INTERPELACJA

Interpelacja dotyczy zmiany organizacji ruchu na skrzyżowaniu ulic KOŚCIUSZKI z KOŚCIELNĄ.

Dotyczy interpelacji w sprawie: zmiany organizacji ruchu na skrzyżowaniu ulic Kościuszki z Kościelną

WARIANT NR 2

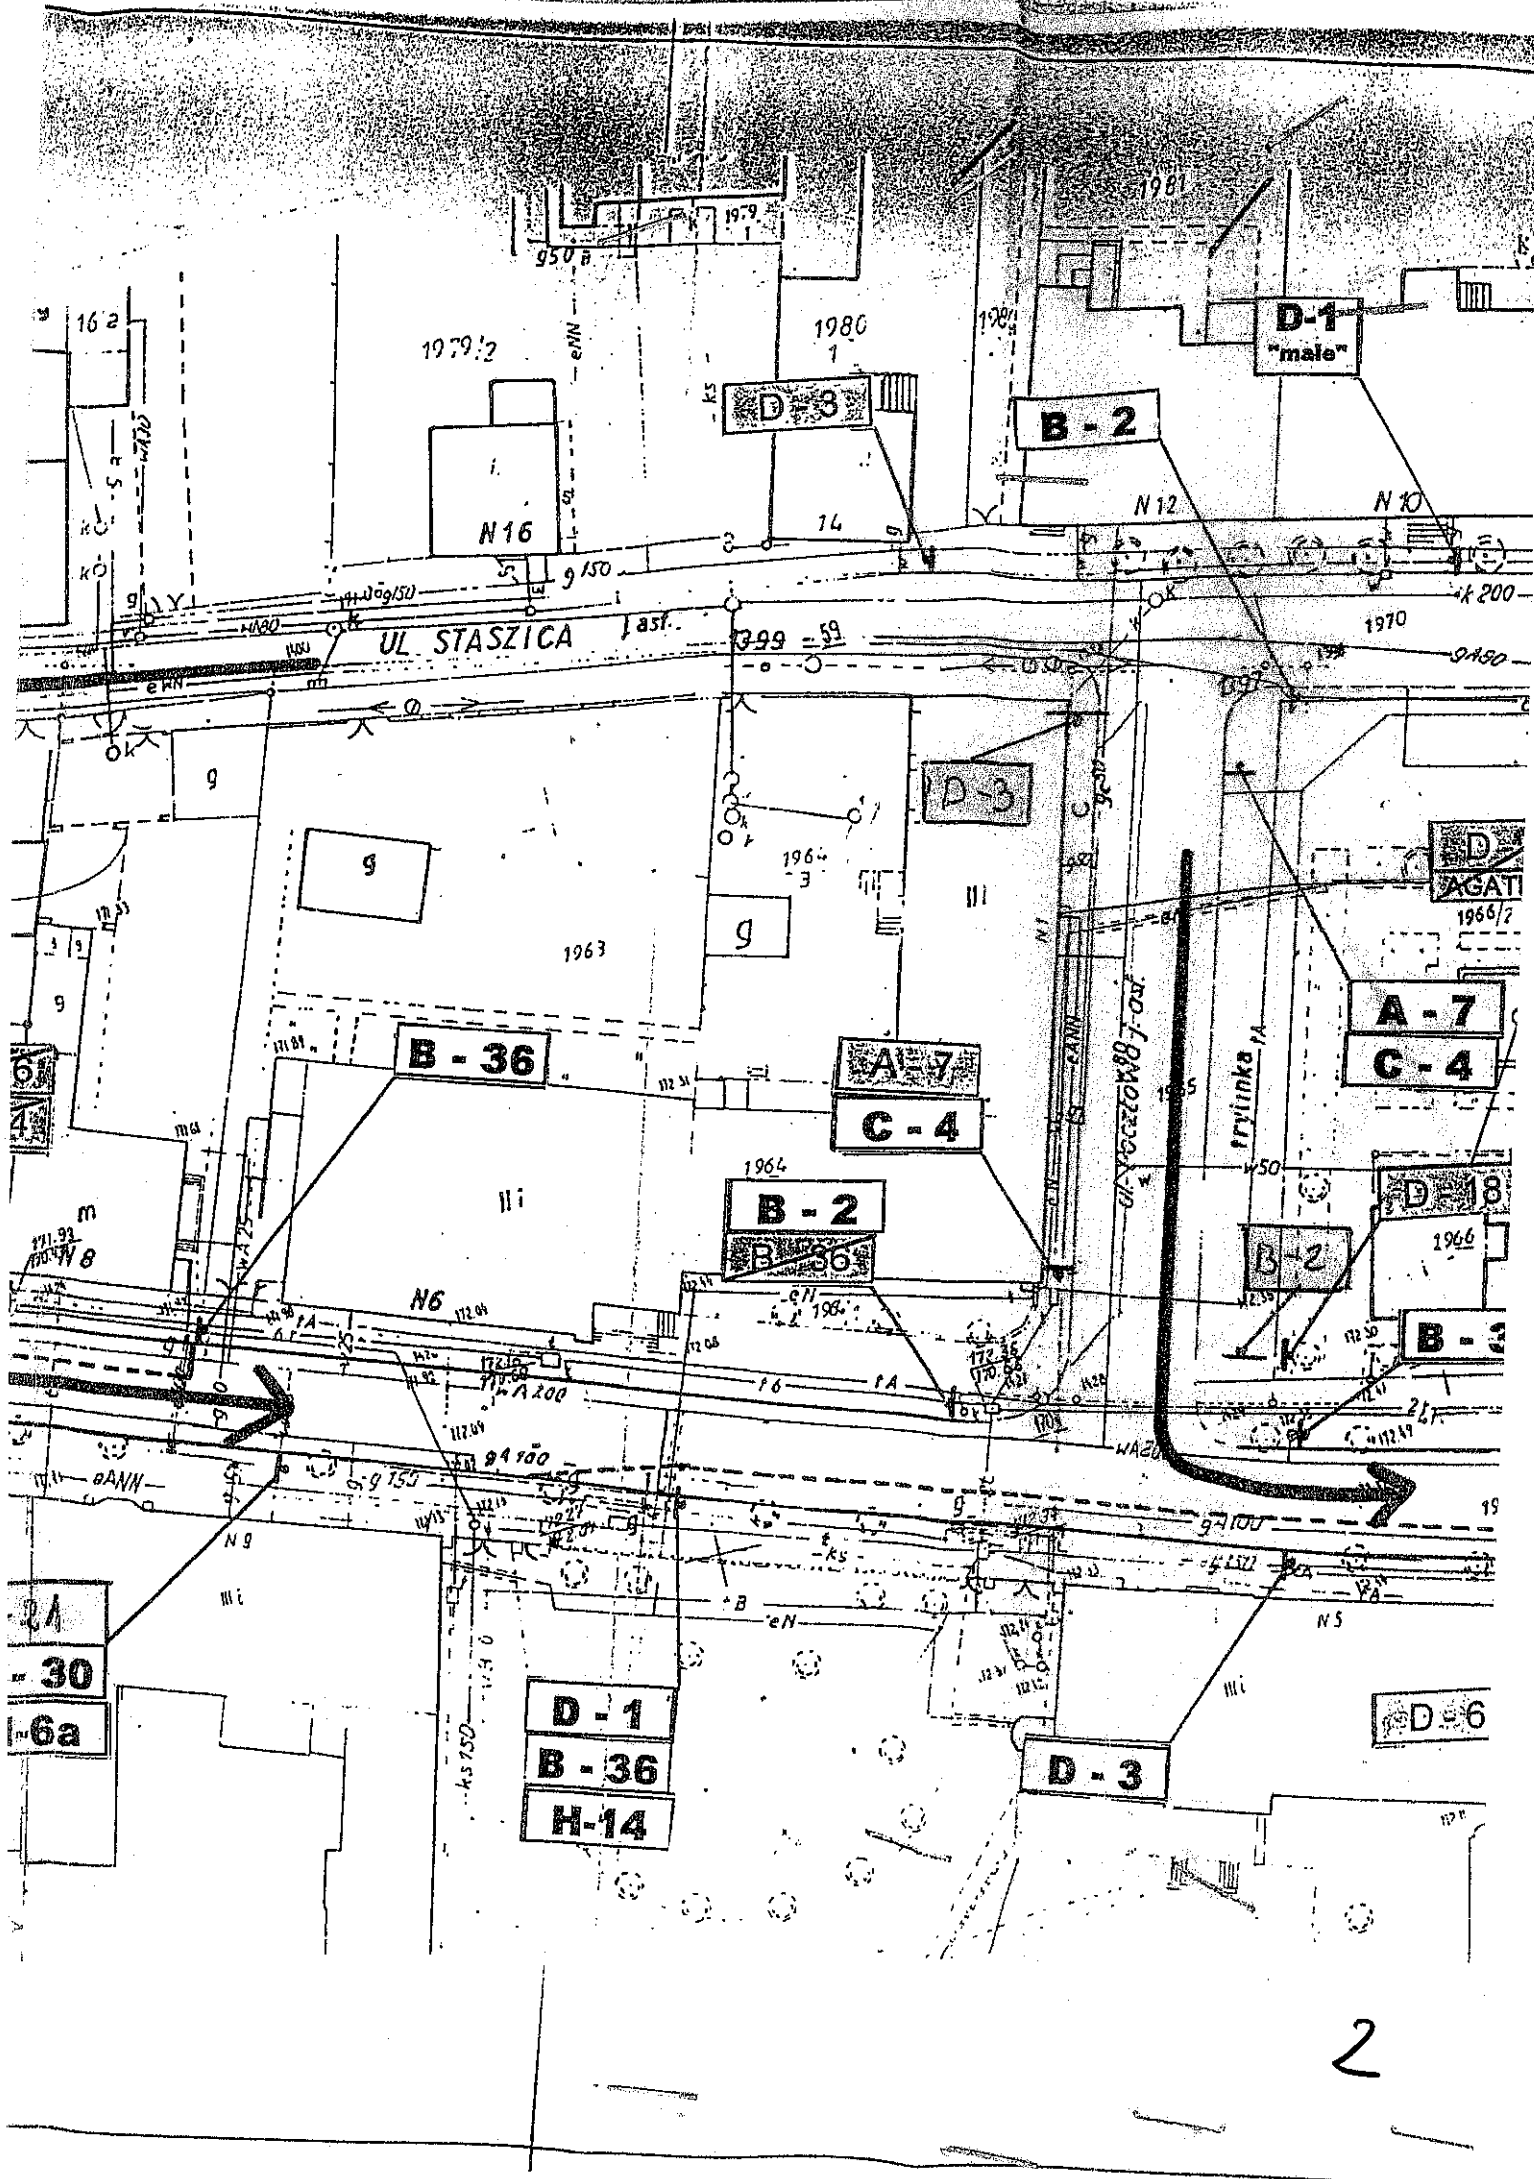
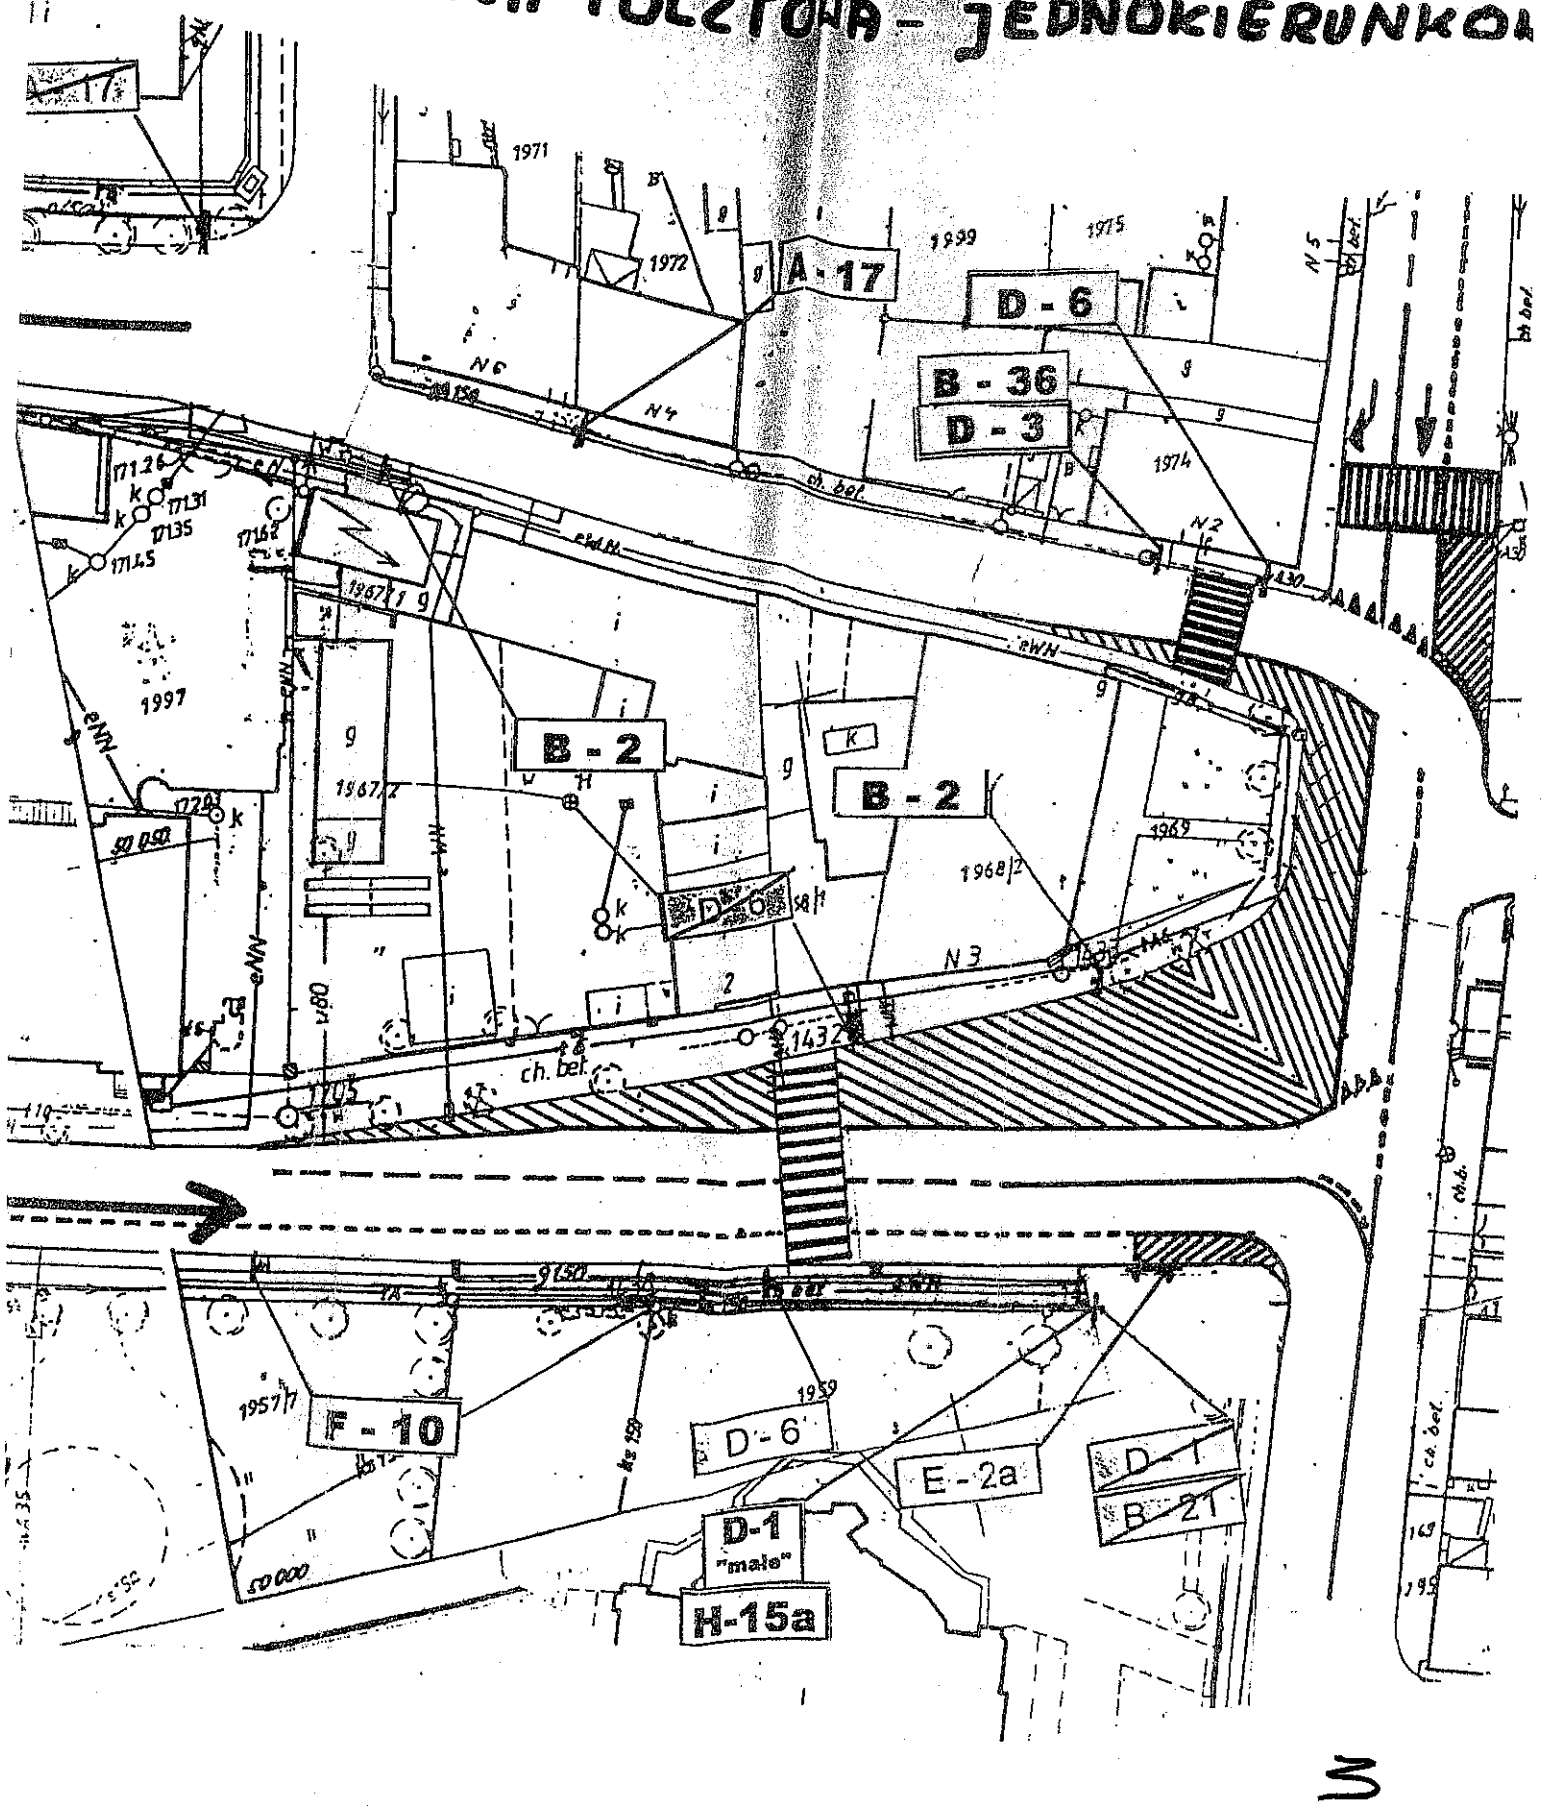
"M. Koziół omówił nowy projekt organizacji ruchu drogowego w ciągach ulic w Kępnie: ul. Kościuszki, Staszica, Kościelna, Wrocławska. M. Koziół przedstawił stosowną dokumentację w dwóch wariantach (Nr 1 i Nr 2). Wyjaśnił, że wariant Nr 1 - jest już zatwierdzony do realizacji z odpowiednimi służbami.

Zarząd postanowił: zaakceptować wariant Nr 2 i upoważnić M. Koziół do prowadzenia rozmów ze Starostwem Powiatowym - w związku z tym, iż w/ w projekt obejmuje również drogę powiatową- jednogłównie"
